## 淀川水系・木曾川水系 湖北圏域河川整備計画(変更原案)について

### 変更原案の概要

湖北圏域河川整備計画については、平成28年9月に認可を受け、現在、河川改修に取り組んでいるところです。当初計画で、整備を急ぐべき河川として調査検討区間と位置づけている天野川等の3河川の整備内容が定まりましたので、整備進捗を図ることを目的に整備計画を変更します。

○湖北圏域位置図（対象河川および整備区間）

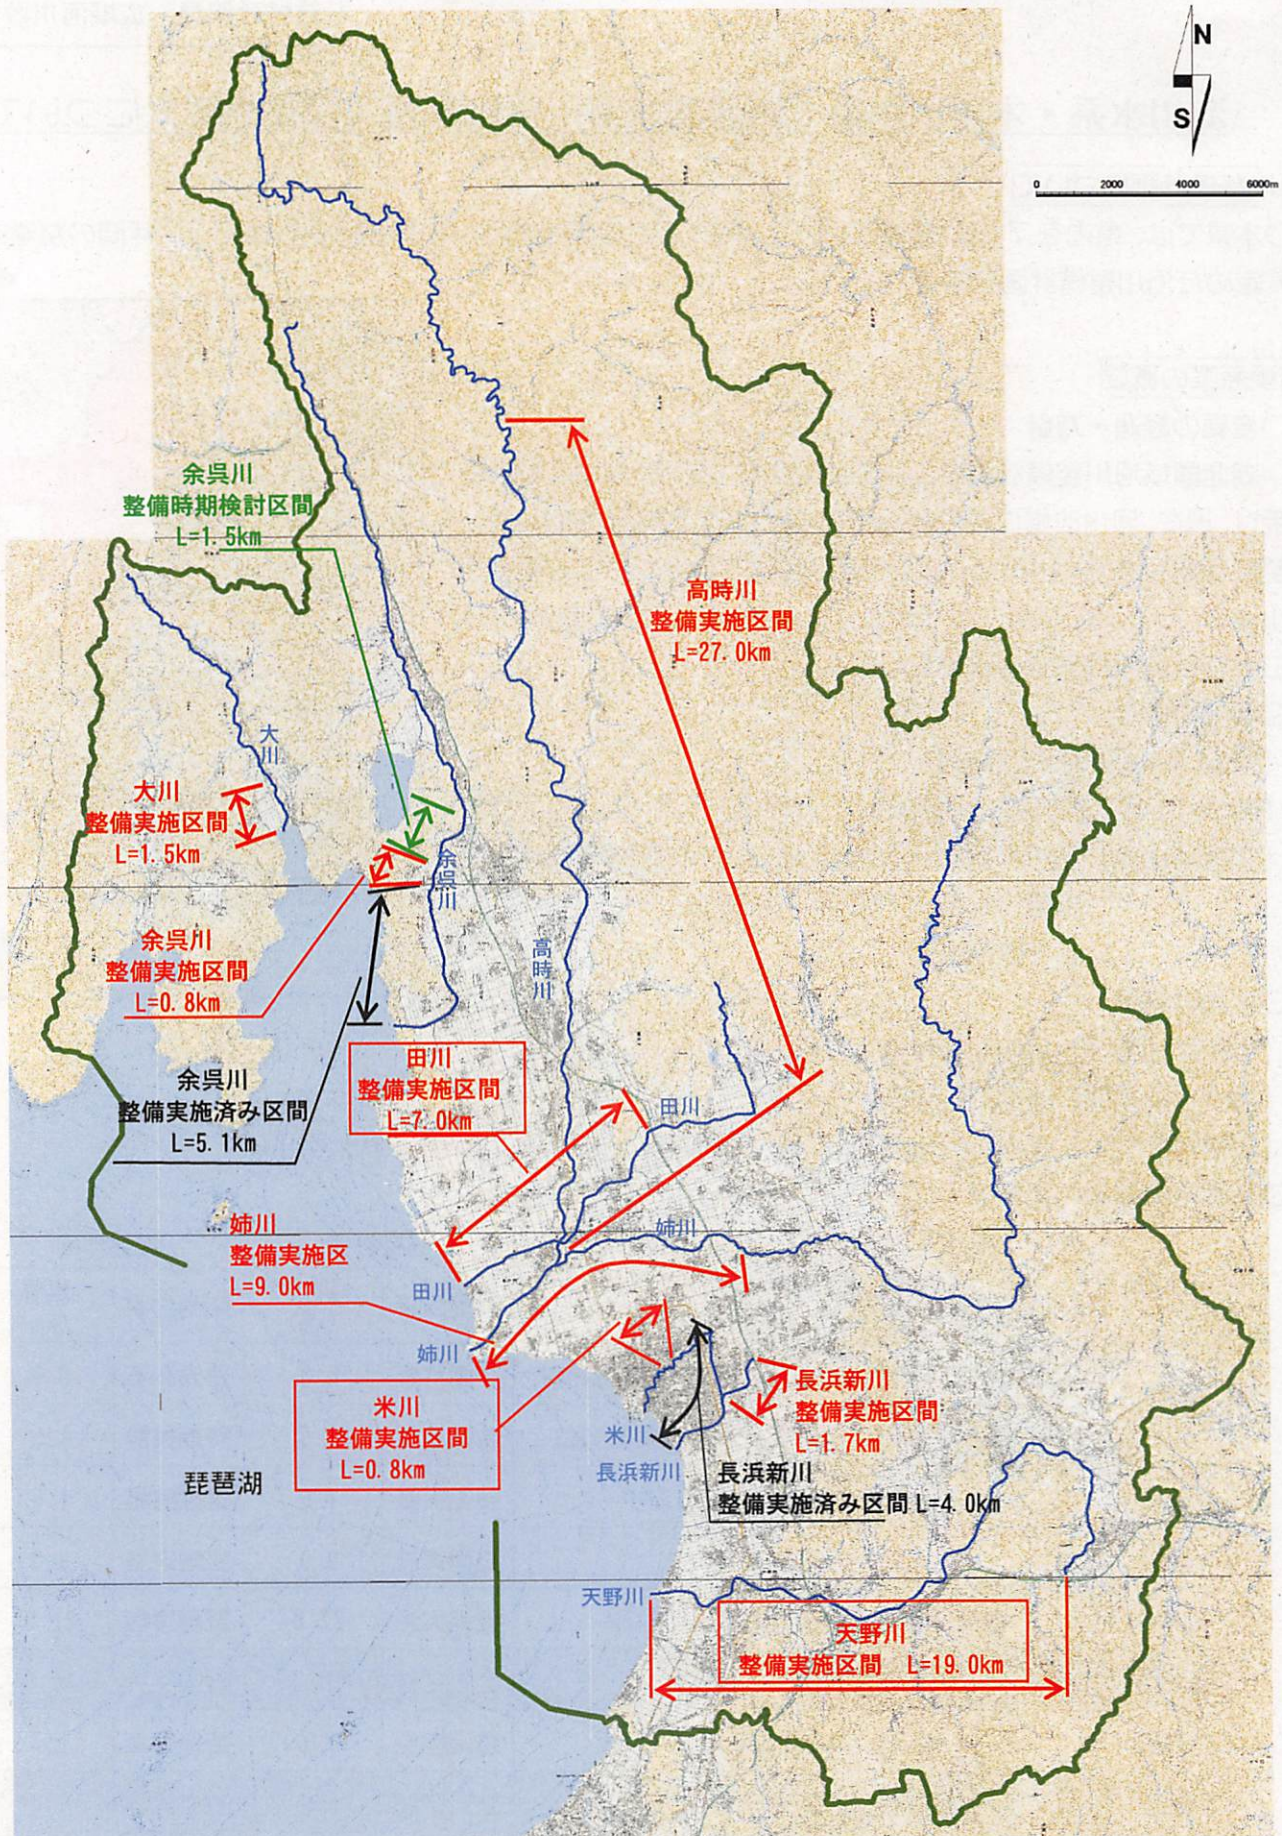
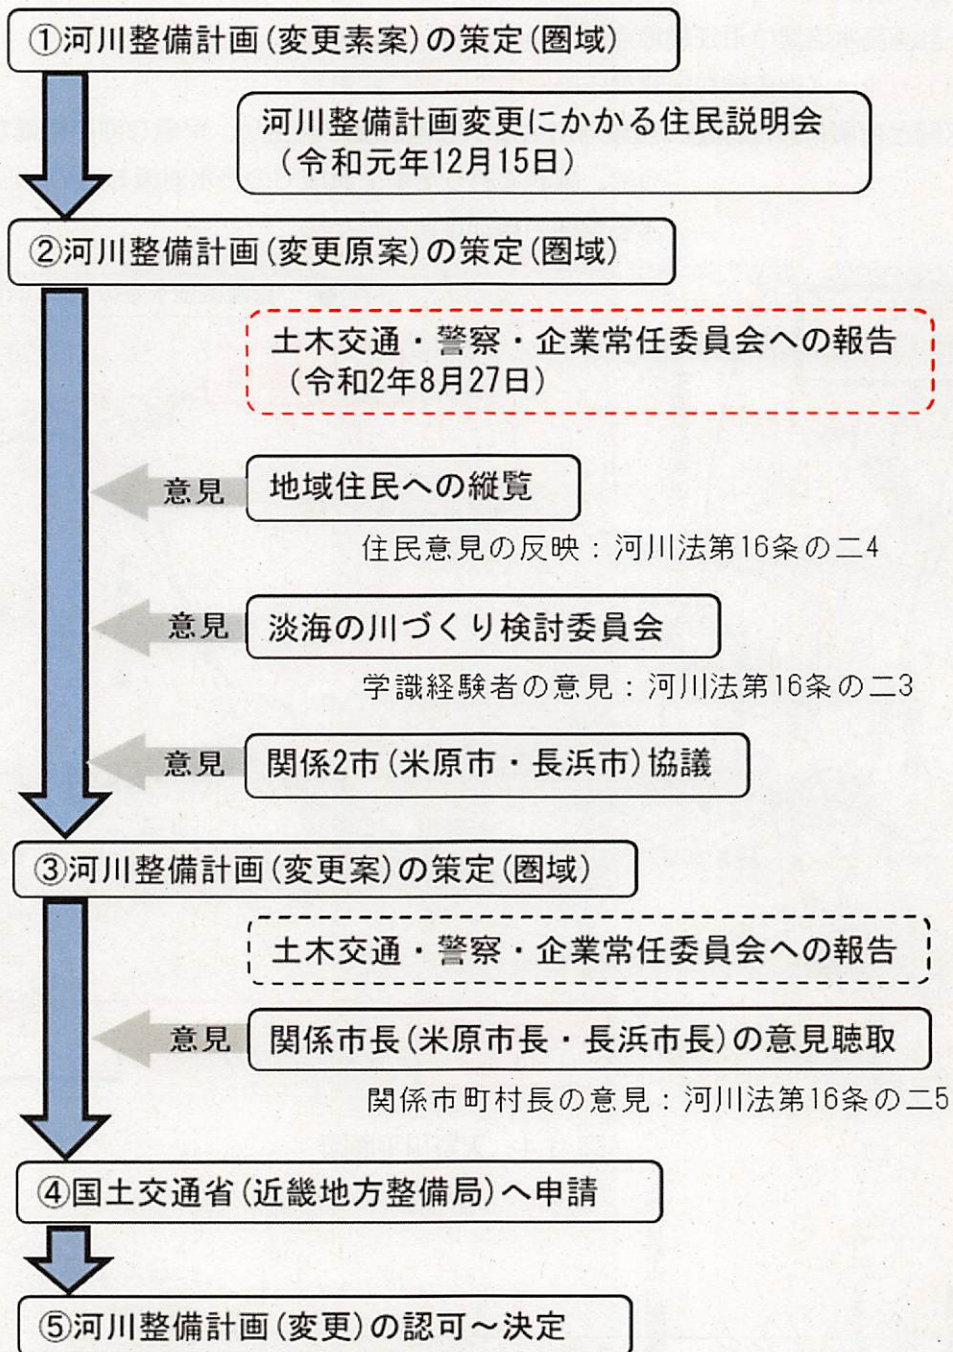
【変更対象河川】天野川(米原市)、田川(長浜市)、米川(長浜市)の3河川

河川名	区間(起点から終点)	当初計画		変更計画	
		整備内容	延長(km)	整備内容	延長(km)
余呉川	長浜市木之本町西山から長浜市木之本町黒田	整備実施	0.8	整備実施	0.8
	長浜市木之本町黒田から長浜市余呉町坂口	時期検討	1.5	時期検討	1.5
大川	河口から長浜市西浅井町塩津中	整備実施	1.5	整備実施	1.5
姉川	河口から長浜市今町	整備実施	9.0	整備実施	9.0
高時川	姉川合流点から長浜市余呉町小原	整備実施	27.0	整備実施	27.0
天野川	河口から米原市柏原	調査検討	19.0	整備実施	19.0
長浜新川	長浜市室町 <small>みやしろ</small> から宮司町	整備実施	1.7	整備実施	1.7
田川	河口から長浜市湖北町別所	調査検討	5.8	整備実施	7.0
米川	長浜市神前町から長浜市一の宮町	—	—	整備実施	0.8

図 1.1 天野川平面図

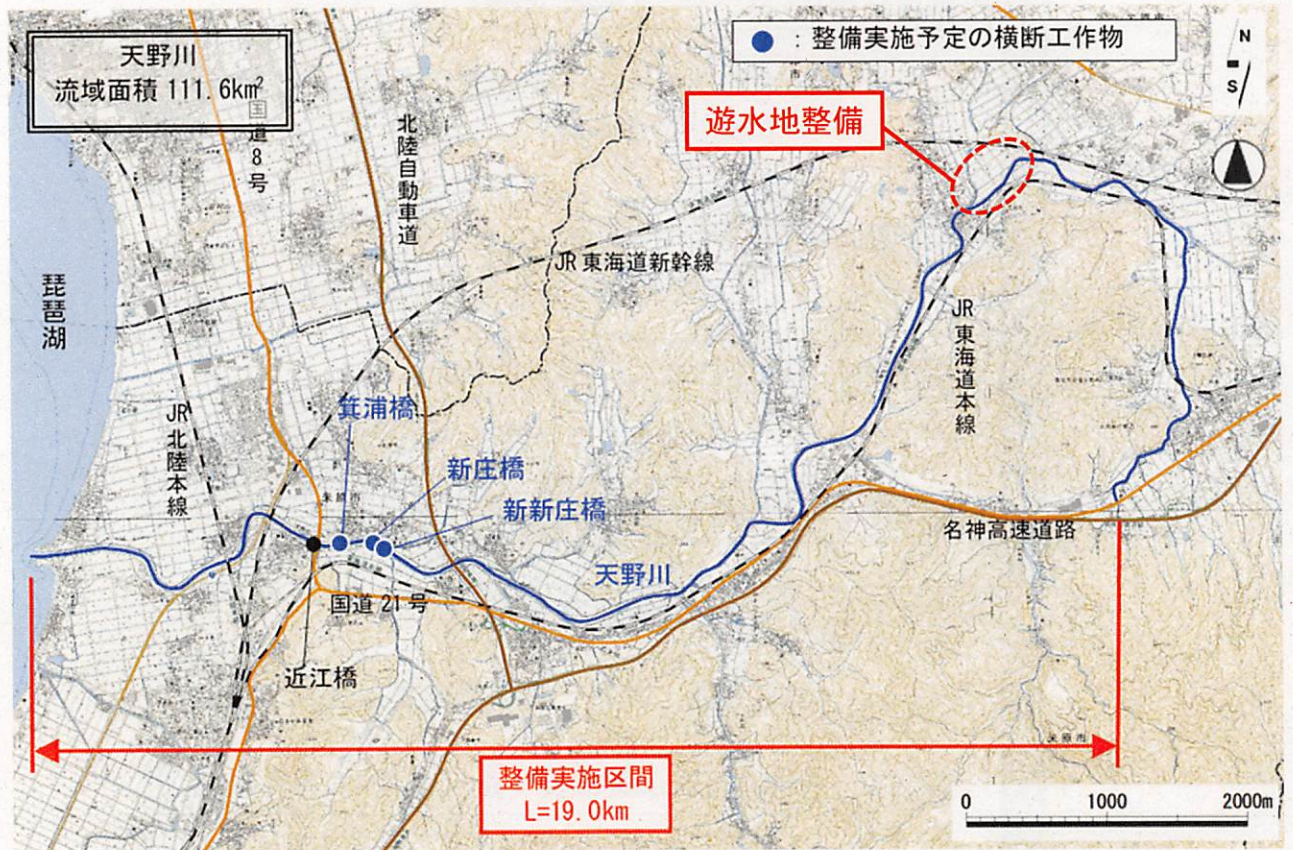
- 計画規模…30年に1回程度の降雨により予想される洪水を安全に流下させることができるような改修を行います。
- 計画流量…計画高水流量は近江橋地点において600m<sup>3</sup>/s
- 区間延長…19.0km（調査検討区間から整備実施区間に変更）
- 整備実施区間と位置付けた理由…当該河川は浸水被害が度々発生し、早急な河川整備が求められている。今般、課題であった中上流域での浸水対策も含め、河道整備・遊水地による整備内容が定まったため。

図 2.2 田川の計画流量配分図

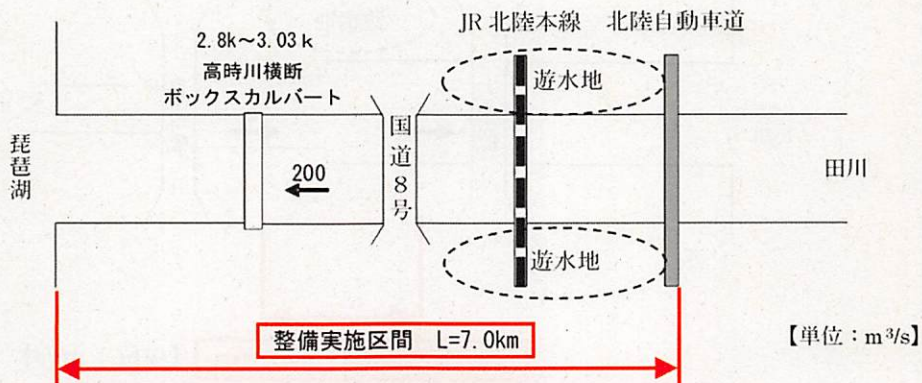
- 計画規模…10年に1回程度の降雨により予想される洪水を安全に流下させることができるような改修を行います。
- 計画流量…計画高水流量は高時川横断ボックスカルバート地点において  $200\text{m}^3/\text{s}$
- 区間延長…7.0km（調査検討区間から整備実施区間に変更、遊水地候補地までの区間を整備実施区間に変更）
- 整備実施区間と位置付けた理由…当該河川は姉川および高時川に囲まれた地域で浸水リスクが高いため、早期の河川整備が求められている。今般、課題であった中上流域での浸水対策を含め、河道整備・遊水地による整備内容が定まったため。

図 3.1 米川平面図

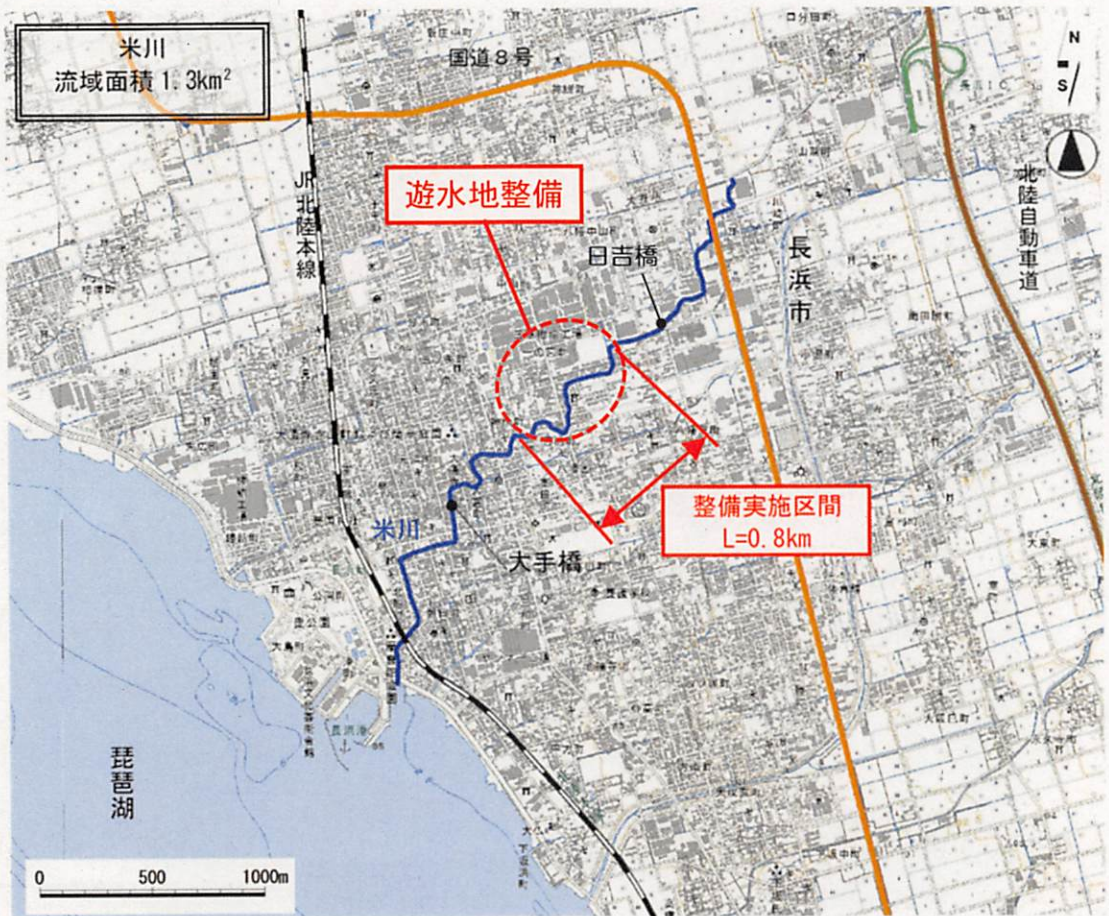
- 計画規模…10年に1回程度の降雨により予想される洪水を安全に流下させることができるような改修を行います。
- 計画流量…計画高水流量は大手橋地点において  $7\text{m}^3/\text{s}$
- 区間延長… $0.8\text{km}$ （整備実施区間に新規位置付け）
- 整備実施区間と位置付けた理由…当該河川は密集市街地を流れており、近年、豪雨による床下床上の浸水被害が頻発しており、早急な治水対策が必要である。今般、課題であった市街地における浸水対策として、遊水地による整備内容が定まったため。
